**INFORME DE HITO DE CONTROL**  
**N° 065-2024-OCI/0463-SCC**

**“EJECUCIÓN DE LA OBRA: “CONSTRUCCIÓN DE CELDAS  
PARA RESIDUOS, SISTEMA DE MANEJO DE LIXIVIADOS,  
SISTEMA DE DRENAJE Y POZO DE MONITOREO; EN EL  
RELLENO SANITARIO ITAPALLUNI DE LA COMUNIDAD DE  
CANCHARANI, DISTRITO DE PUNO, PROVINCIA DE PUNO,  
DEPARTAMENTO DE PUNO”**

**HITO DE CONTROL N° 2 – COMPONENTE 001 CELDAS DE  
CONFINAMIENTO PARA RESIDUOS SÓLIDOS**

Imagen n.º 2  
Exterior del ambiente destinado al comedor

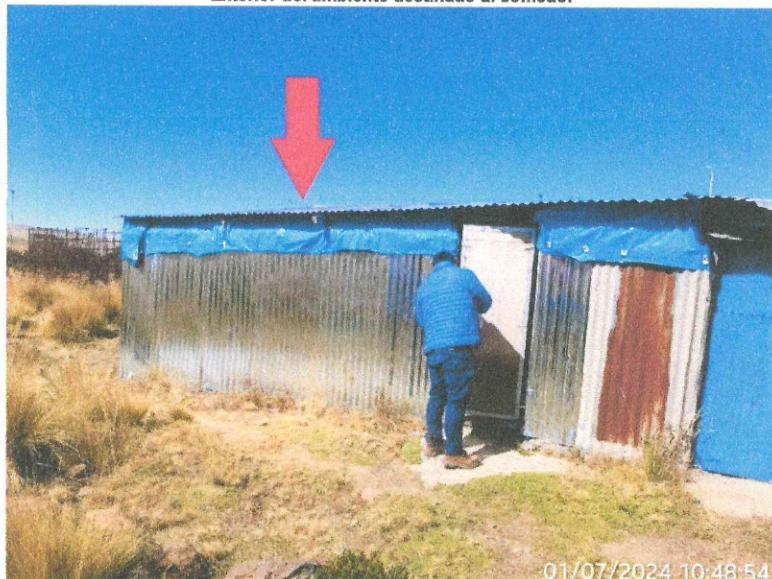
Sin embargo, de la inspección física efectuada el 1 de julio de 2024, por la Comisión de Control conjuntamente con Ronald Edson Yanqui Quispe, subgerente de Obras Públicas y Mantenimiento, Efraín Pacho Huaracha, Oficina de Supervisión y Liquidación de Inversiones y Emerson Salamanca Nina, Supervisor de Obra, se constató que la partida 01.01.01.01 Campamento y almacén cuenta con un ambiente destinado al comedor, el mismo que cuenta con un área<sup>2</sup> de **29,52 m<sup>2</sup>** que fue construida con los recursos de la Obra, tal como se aprecia en las siguientes imágenes:

Al respecto, la construcción del ambiente destinado al comedor, el mismo que fue construida con los recursos propios de la Obra, habría costado aproximadamente dos mil seiscientos veinticinco con 21/100 soles (**S/ 2 625,21**)<sup>3</sup>. No obstante, tal como se mencionó, los ejecutores de la Obra informaron en diciembre de 2023 que la partida 01.01.01.01 Campamento y almacén obtuvo un Avance físico valorizado del **100%**, con un costo de diez mil seiscientos setenta y uno con 60/100 soles (S/ 10 671,60), y un metrado total de 120 m<sup>2</sup>.

**Imagen n.º 5**  
Ambiente existente - Almacén 2 y Oficina de Residencia)

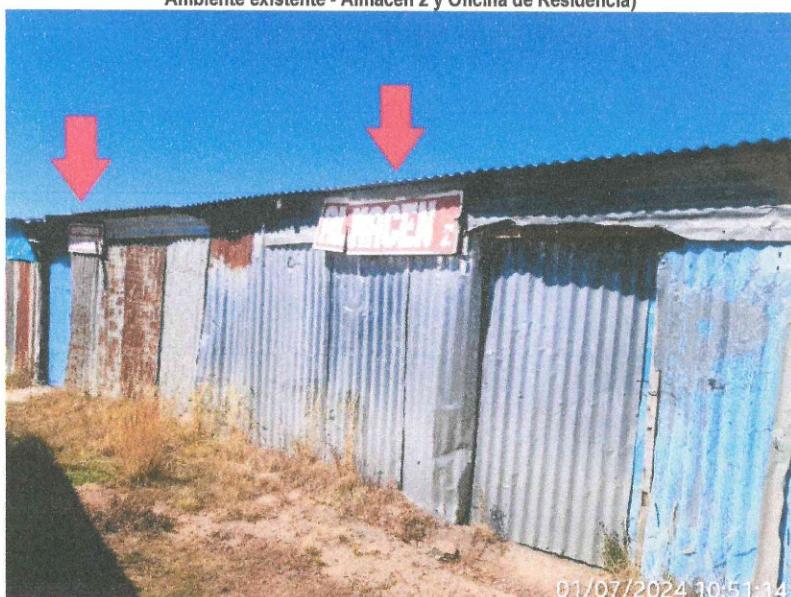
Por otro lado, de la inspección física efectuada el 1 de julio de 2024, por la Comisión de Control conjuntamente con representantes de la Entidad se constató que la partida 01.01.01.01 Campamento y almacén cuenta con otros ambientes (2 almacenes, 1 oficina de residente y 1 vestuario), sin embargo, dichos ambientes son existentes a la ejecución de la Obra, y pertenecen a la operación y funcionamiento del propio Relleno Sanitario de Itapalluni, y que no fueron construidos con los recursos propios de la Obra, tal como se aprecia en las siguientes imágenes:

Fuente: Detalle del Plano CC-02 indica pendiente del talud y pendiente, contenido en el Expediente Técnico.

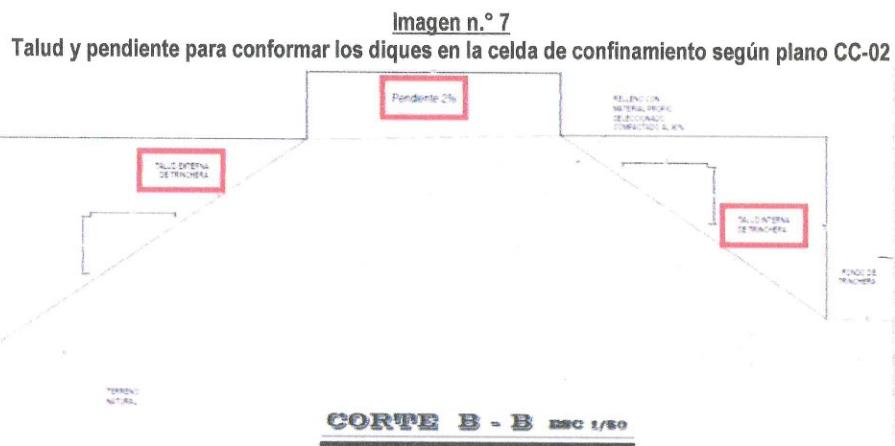
Del mismo modo, según el plano: Explanaciones para celdas de confinamiento CC-02, contenido en el Expediente técnico, muestra el talud y pendiente para conformar los diques en la celda de confinamiento, de la siguiente forma:

Imagen n.º 8  
Dique en la celda de confinamiento n.º 4 con deterioro (1/2)

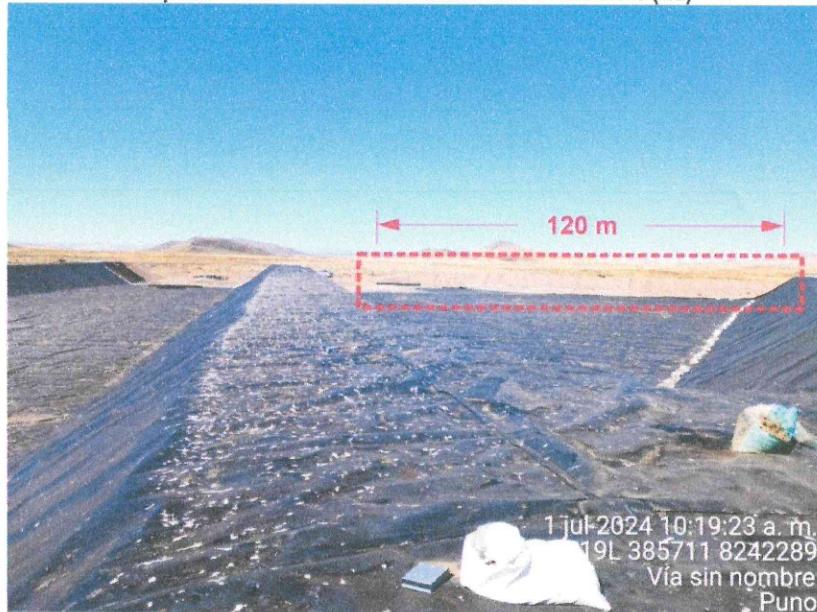
Sin embargo, de la inspección física efectuada el 1 de julio de 2024, por la Comisión de Control conjuntamente con Ronald Edson Yanqui Quispe, subgerente de Obras Públicas y Mantenimiento, Efraín Pacho Huaracha, Oficina de Supervisión y Liquidación de Inversiones y Emerson Salamanca Nina, Supervisor de Obra, se constató que aproximadamente ciento veinte (120) metros de dique en la celda de confinamiento n.º 4 presentan deterioro en forma de surcos verticales, ocasionados por el escorrimiento a lo largo de dicho talud a consecuencia de las precipitaciones pluviales y otros agentes externos, tal como se muestra a continuación:

Al respecto, el dique en mención no se encuentra cubierto con ningún geosintético (geotextil o geomembrana), debido a esto que el talud del dique presenta erosión en su superficie causada por el agua y el aire, así como, socavamiento en su estructura, por lo que, hará falta rekonformar el talud y la pendiente hasta obtener la comparación establecida en el expediente técnico.
